סקירת בקשת היתר 2026/0439.00 — הפלמ״ח 41

קטמון הישנה, ירושלים · טיוטת עבודה 3.11.2026

סיכום AI לעיון גינות העיר, מבוסס על מסמכי הבקשה מהארכיב האופטי. אינו חוות דעת מקצועית או משפטית ואינו הגשת התנגדות.

הפינה הדרומית מול חלקה 13 — עץ 5 ועץ 12 על הגבול הדרום-מערבי

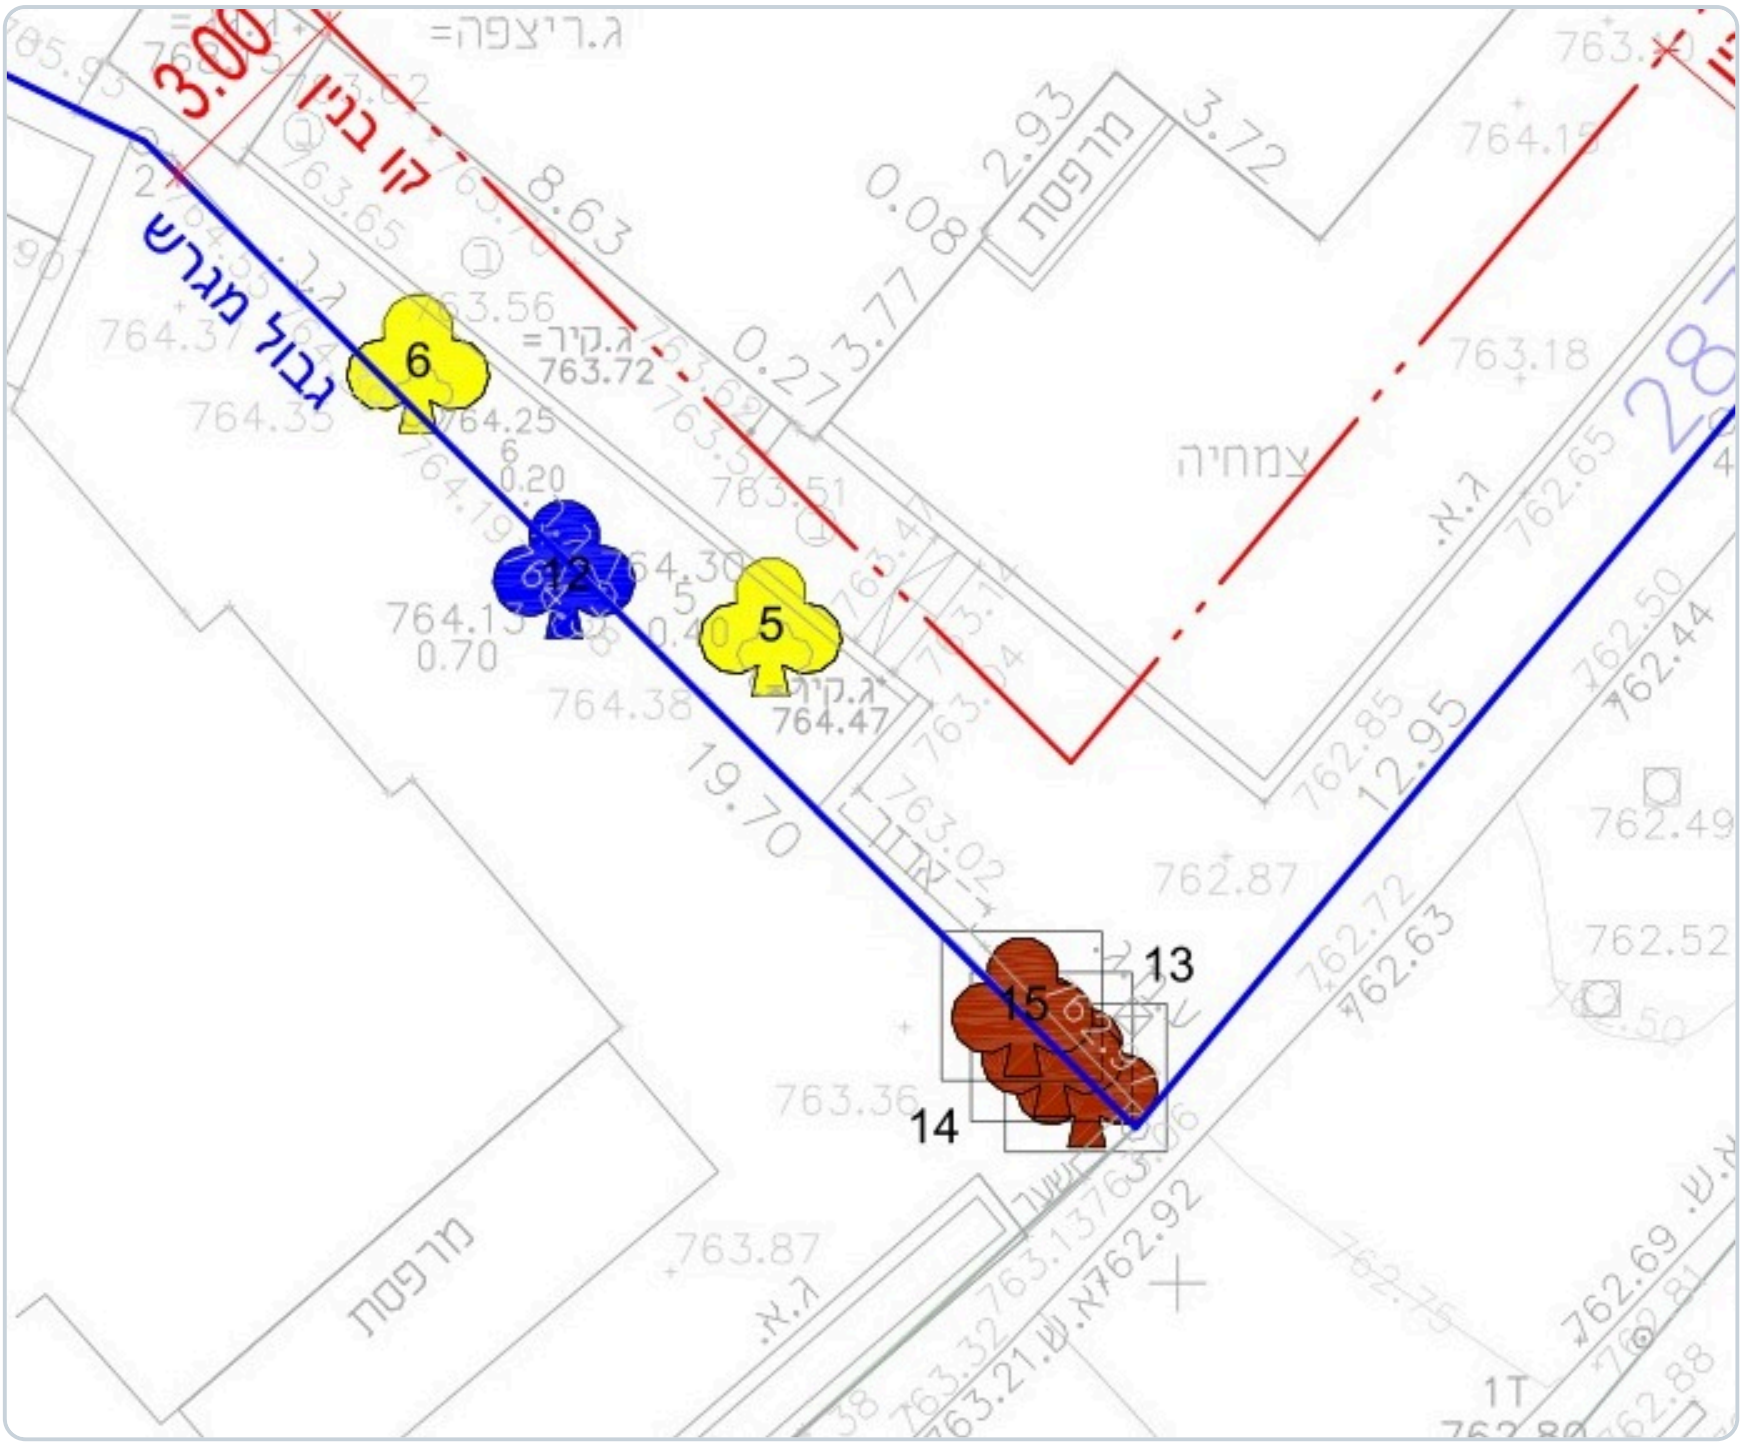
חיתוך ממפת המדידה: עץ 5 (צהוב) ועץ 12 (כחול) על הגבול הדרום-מערבי מול חלקה 13 — האזור שאליו מיוחסת הרמפה לפי זיהוי התכנית.

פתח הרמפה — רינדור מנתוני התשריט המקוריים

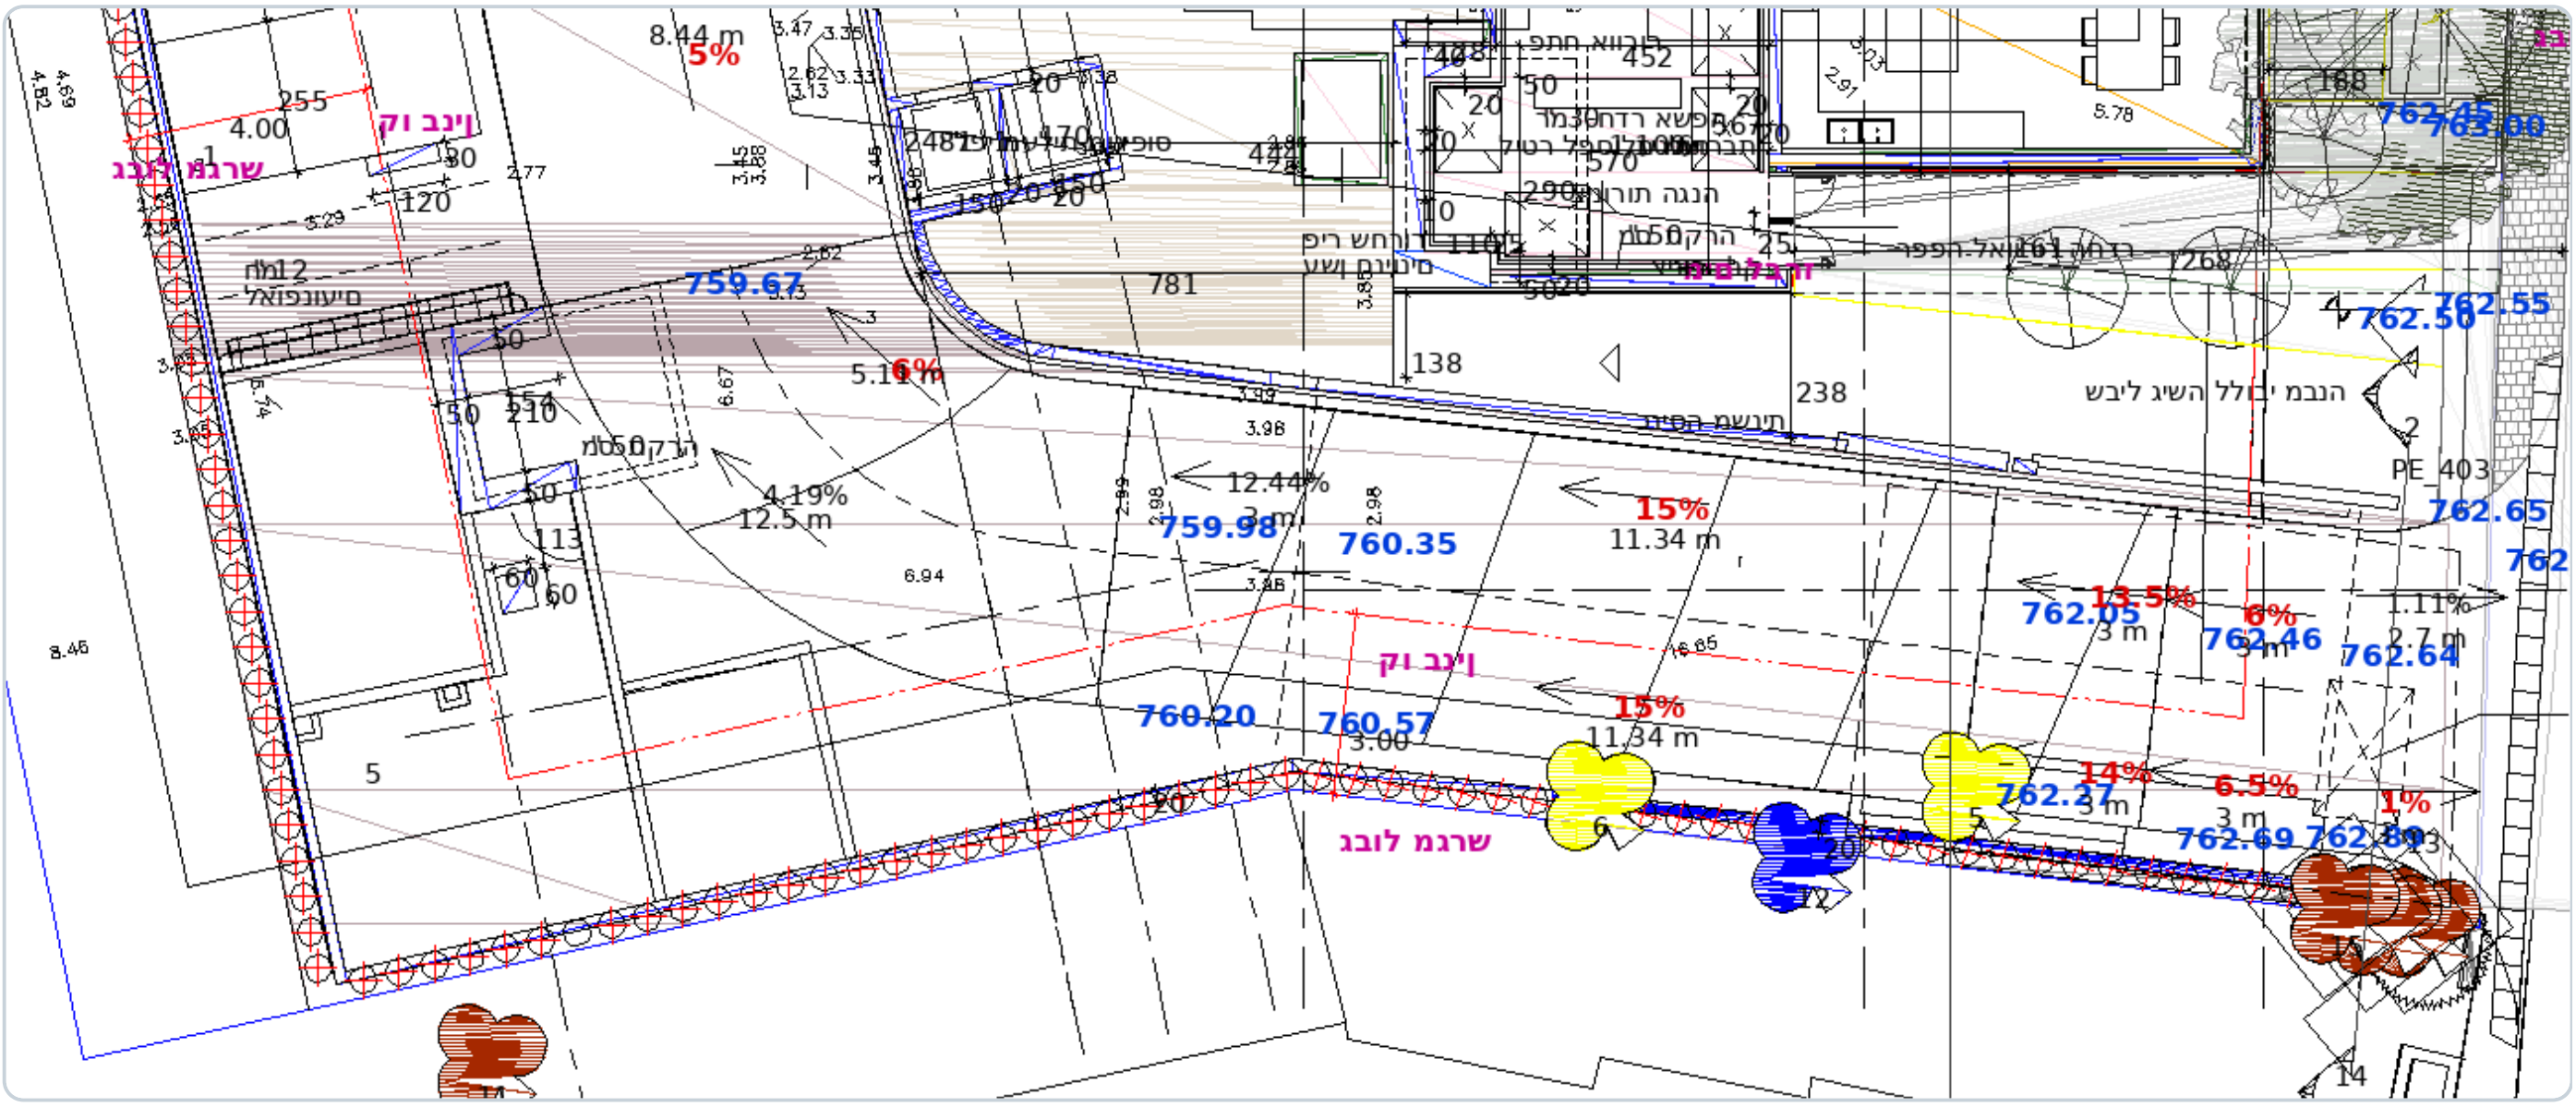
אימות: תכנית הפיתוח (מסמך 21 בארכיון) מראה את הרמפה על חזית הפורצים — שיפועי 15%-12.5% יורדים למפלסי החניון (749-758); מפלסי החזית 762.3-763.0 תואמים את הפורצים (~762), והחזית השנייה 767.4-768.0 את הפלמ״ח (~767.75). תומך: זיהוי התכנית מקשר את הרמפה לעצים 5+6 (לכריתה) ושורת 10-15 (לשימור); במפת המדידה עצים 5 ו-6 (וגם 12) על הגבול הדרום-מערבי מול חלקה 13, ועצים 13-15 בקודקוד הדרומי הנוגע בפורצים — מתיישב עם רמפה הנכנסת מהפורצים ויורדת לאורך הגבול הדרום-מערבי. כניסות רגלי: ראשית מהפלמ״ח, משנית מהפורצים.

רינדור מנתוני הווקטור הגולמיים של מסמך ההרמוניקה (הגשה מקוונת 24.09.26) — לא צילום של הגיליון: קימורות שוטחו, מילויים לא שוחזרו וחלק מהתוויות העבריות עלולות להופיע הפוכות, אך הקווים, התוויות והמפלסים מקוריים. הייחוס לרחובות נעזר בהסברות חתומות-שם בחבילה: הפורצים=x.762, הפלמ״ח=767.4. נראים: שיפועי הרמפה (אדום) היורדים מרצועת הרחוב במפלסי 762 (כחול) פנימה, ועצים 5+6 על פתח הרמפה.

1. חניה: לדרוש הצגת מיקום מעודכן של רמפת הכניסה (לאחר הסטתה לשימור עצים 5+6) ואישור תושי"ה ל-42 החניות, לרבות ניתוח השפעת תנועת החניון על רחוב הפורצים.

רחבת כיבוי האש — רינדור מנתוני התשריט המקוריים

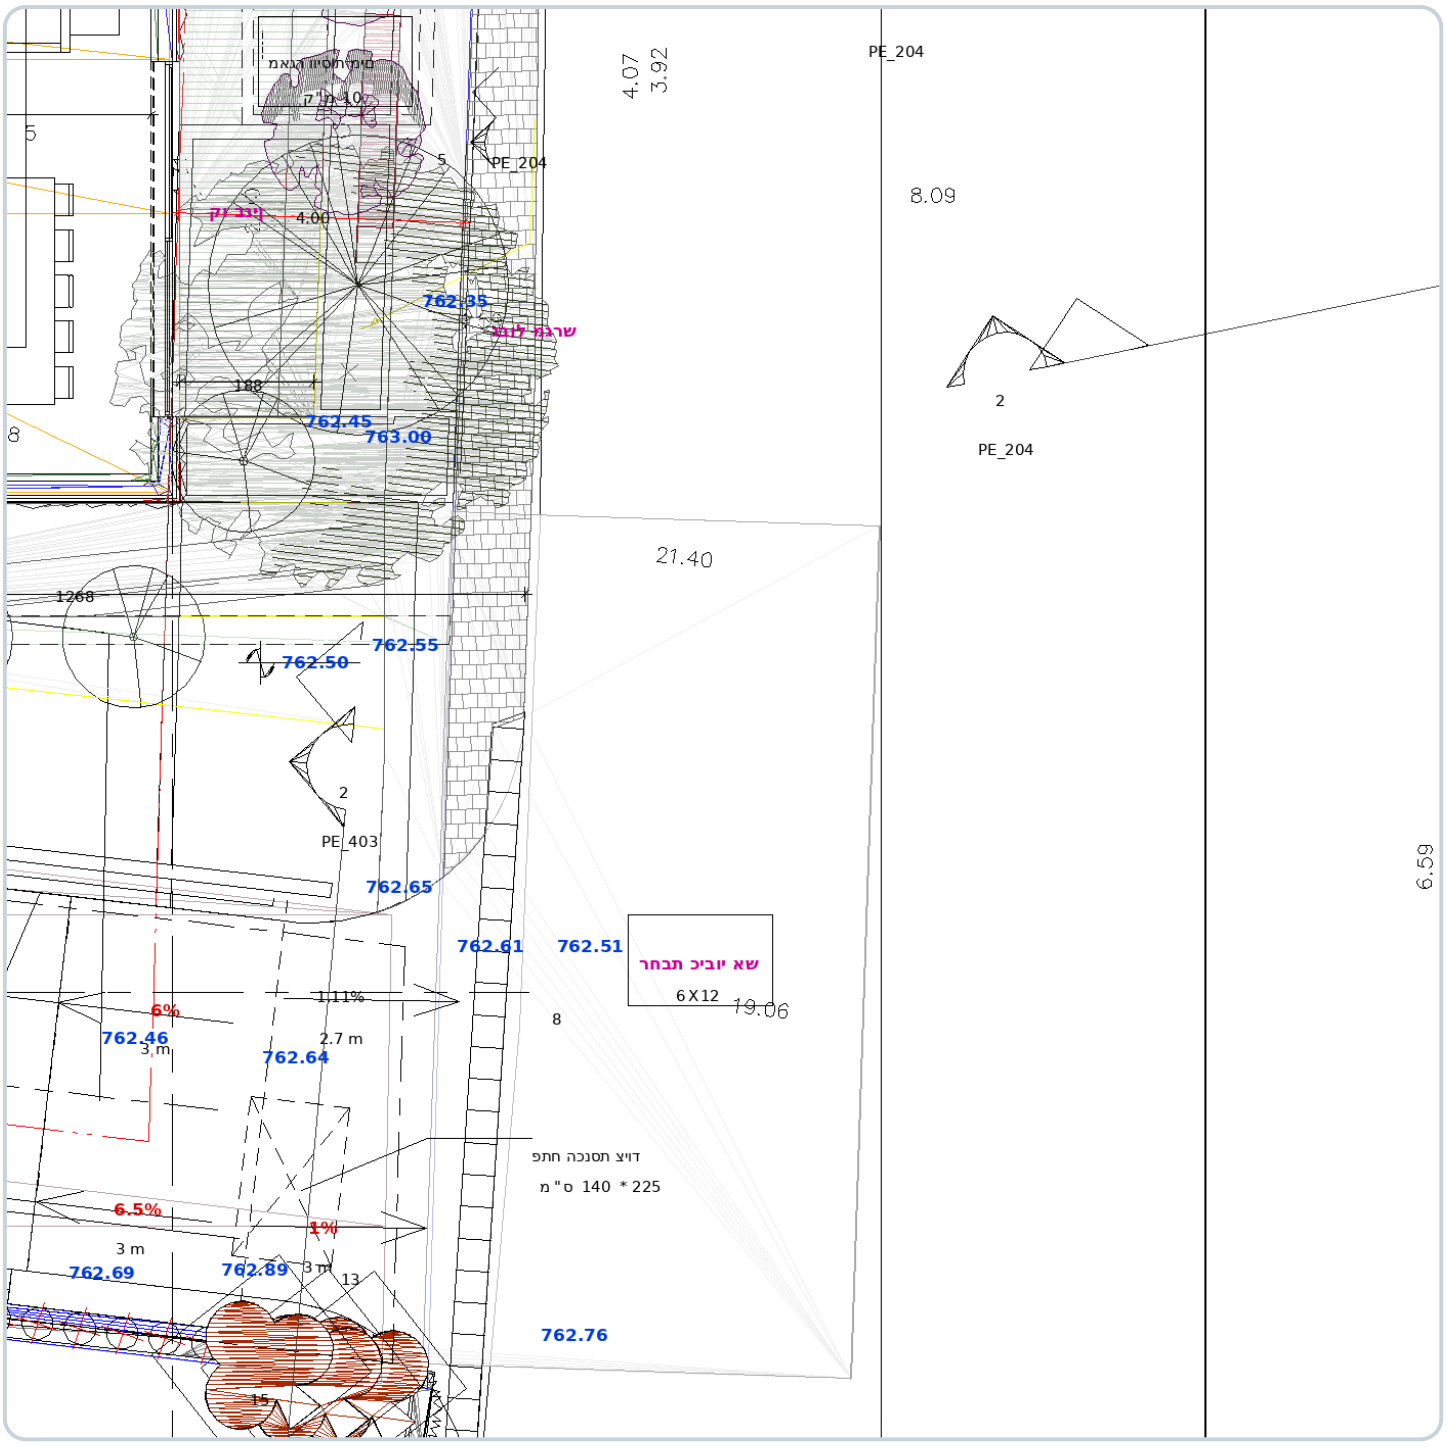
רחבת כיבוי האש אותרה בתכנית הפיתוח: על חזית הפורצים, במפלס ~762.5, והיא חורגת מקו גבול המגרש לכיוון הרחוב — כלומר על רצועת הגינון והמדרכה של הפורצים, בדיוק כפי שמחלקת התכנון דחתה: "מוצעת על המדרכה... אינה מקובלת". לידה מסומנת התווית "מים לברז" (סוג הברז לא נקבע במפורש — להמשך בירור) ובאזור הכניסה מאגרי מים תת-קרקעיים ("מאגר וויסות מים", "מאגר מים לספרינקלרים"); בקומות — גלגלון כיבוי ופנל כבאים. בנוסף: תכסית תת-הקרקע המוצעת

אותה שיטה ואותן מגבלות רינדור: הרחבה מצוירת כמלבן חתום "רחבת כיבוי אש 6X12" מעבר לרצועת המדרכה (השיבוץ האנכי) בצד הרחוב — אימות חזותי לניסוח זיהוי התכנית "יושבת על רצועת הגינון ומוצעת על המדרכה".

2. שמירת המדרכה: לדרוש תנאי מפורש שהמדרכה הקיימת ברחוב הפורצים לא תיפגע בשל חפירת החניון התת-קרקעי ושלבי הביצוע — לרבות תוכנית תמיכת גבולות ואבחון מצב המדרכה לפני ואחרי; רחבת כיבוי האש לא תמוקם על המדרכה, כפי שמחלקת התכנון עצמה קבעה.

חתך רוחב — גיליון 22 (הרמוניקה PDF, מסמך 24)

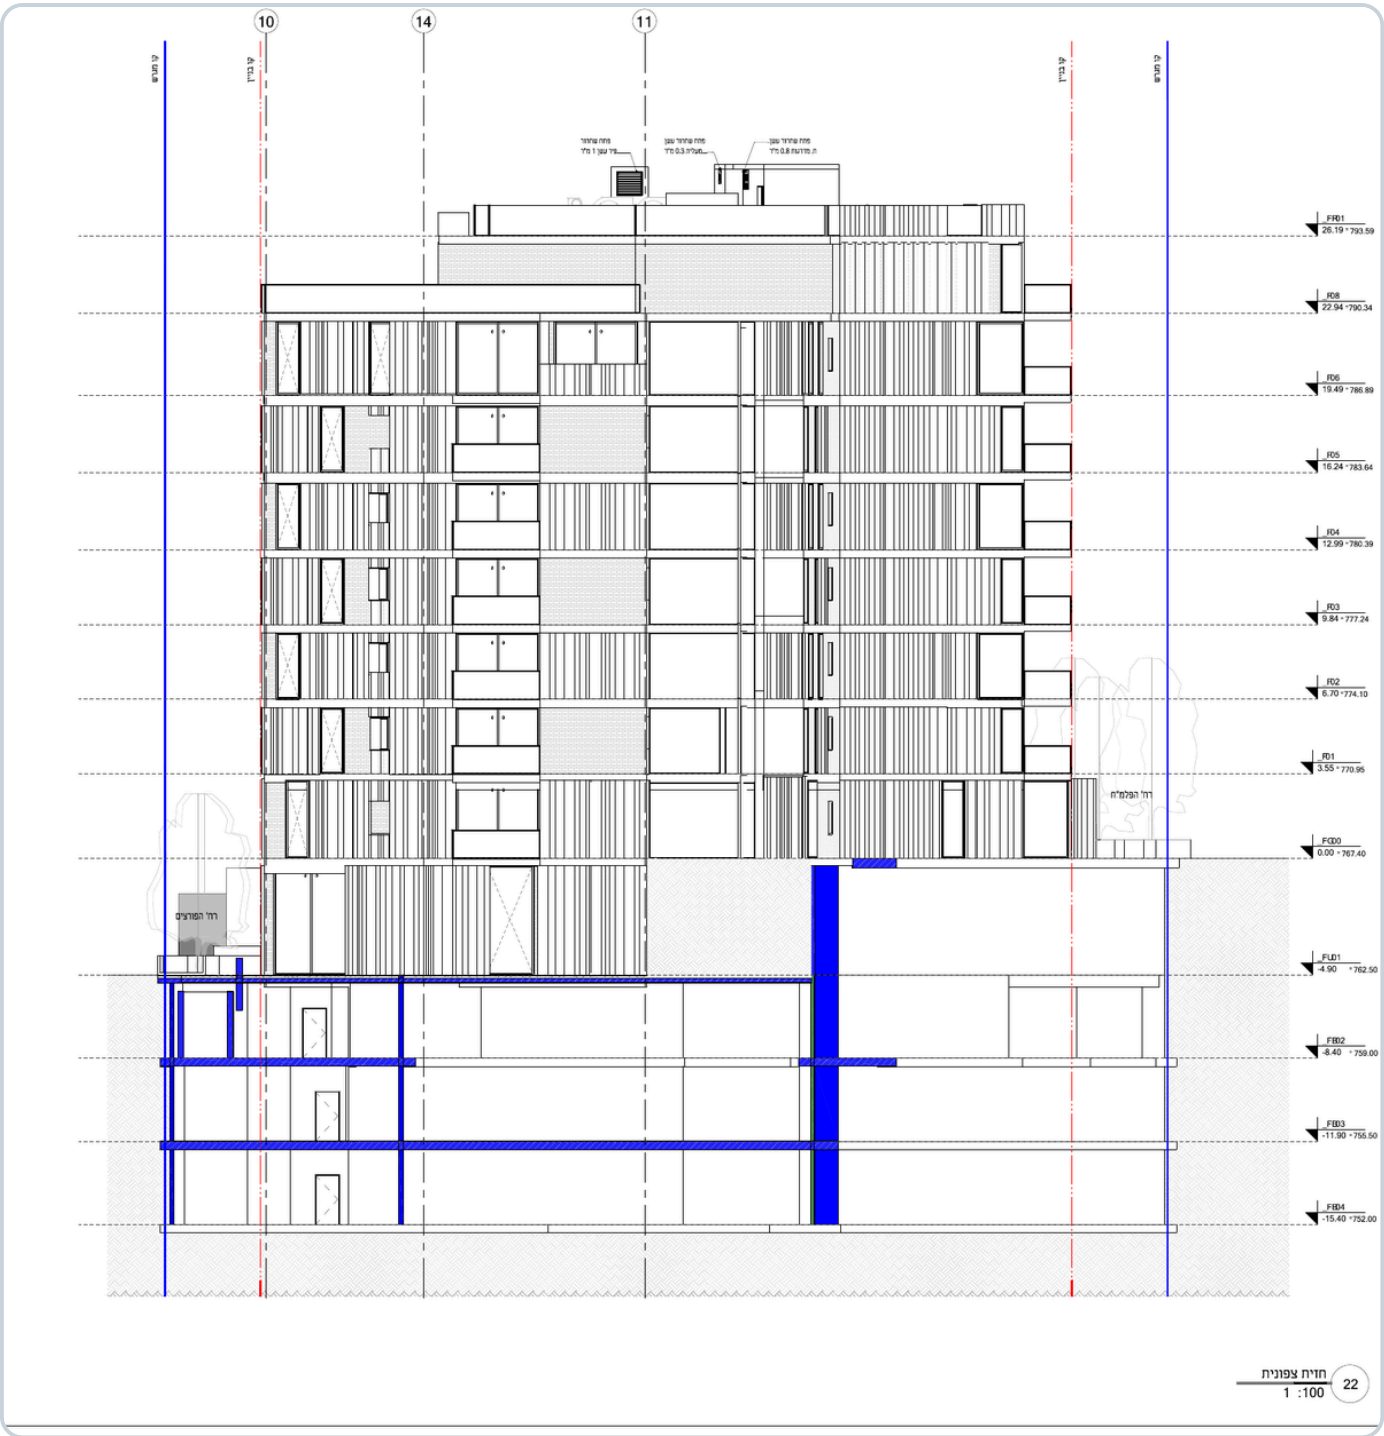
גבול הידע. חתכי הרוחב המוגשים (גיליונות 21-22) מראים את קופסת החניון נוגעת בקווי המגרש (כחול) משני עברי הרחוב, עד עומק 752.00 — כ-10.5 מ' מתחת לחזית הפורצים (762.5); חתכי ביצוע ותוכנית תמיכת גבולות אינם בקבצים הקריאים. מיקום הקטע החוסם את המדרכה הוא תצפית תושב — לא הודגמה בליטה של החלקה לתוך תוואי הרחוב, ולא נמצא במסמכים חישוב רוחב מדרכה קיימת מול קו רחוב.

5. פרסום הודעת סעיף 149 בעיתונות: לא אותר ולא אומת (ההדבקה הפיזית באתר אומתה 19.10.26).
6. מפלסים וגובה — פער בין מסמכי הבקשה: חתך גיליון 22 נותן גג 793.59 (26.19 מ' מעל כניסת הפלמ״ח) וקומות 770.95/774.10...790.34, בעוד טופס 22 וטבלת השטחים נותנים 771.43/774.75...793.19 וגג 796.69 (29.29 מ'), פער של כ-3.1 מ'. ספירת הקומות זהה (קרקע + 7). בחתך חסר התיוג F07 (אחרי F06=786.89 מופיע F08=790.34). לברר איזה מסמך מחייב.
